**Rijkswaterstaat
Programma's, Projecten
en Onderhoud**

Presentatie Dorpstafel Rijkswaterstaat

Geluidsschermen Heijningen

Q&A Dorpstafel Heijningen – 24 mei 2023

De schermen

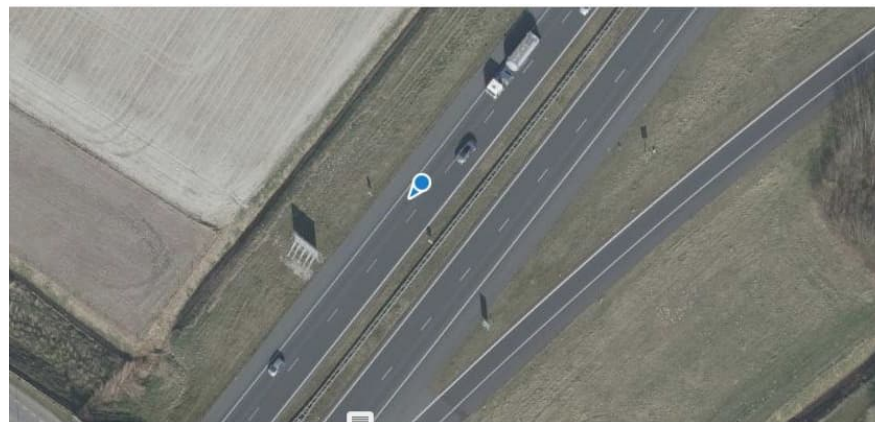
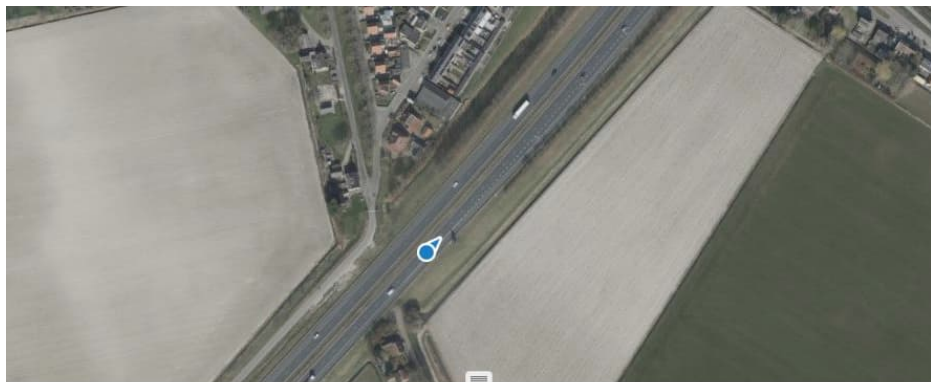
Q2: Waar worden de schermen ongeveer geplaatst en hoe hoog worden deze? Kunnen jullie het ontwerp delen met ons?

A: Zie bijlage 2 Besluit van 21 juni 2021: Knooppunt Sabina – Steenbergsche Vliet <https://www.bureausaneringverkeerslawaii.nl/download/15485/> (km 214 staat buiten de kaart, dit is ter hoogte van de kruising van de A4 met de Noordzeedijk bij Dinteloord). Bijgevoegd vindt u in bijlage 2 tekening van de hoogte van de schermen.

Hieronder treft u de hoogte van de schermen aan per kilometeraanduiding.

Weg	rijbaan	van km	tot km	hoogte
A4	HRR	104,35	104,49	1,0
A4	HRR	211,01	211,11	4,0
4A4	HRR	211,11	211,46	2,0
A4	HRR	214,16	214,28	1,0
A4	HRR	214,29	214,31	1,0
A4	HRR	214,31	214,45	3,0
A4	HRR	214,45	214,52	1,0
A4	VWf	104,33	211,00	1,0
A4	HRL	211,01	211,12	4,0
A4	HRL	211,12	211,39	1,0
A4	HRL	211,39	211,49	3,0
A4	HRL	211,49	211,63	1,0
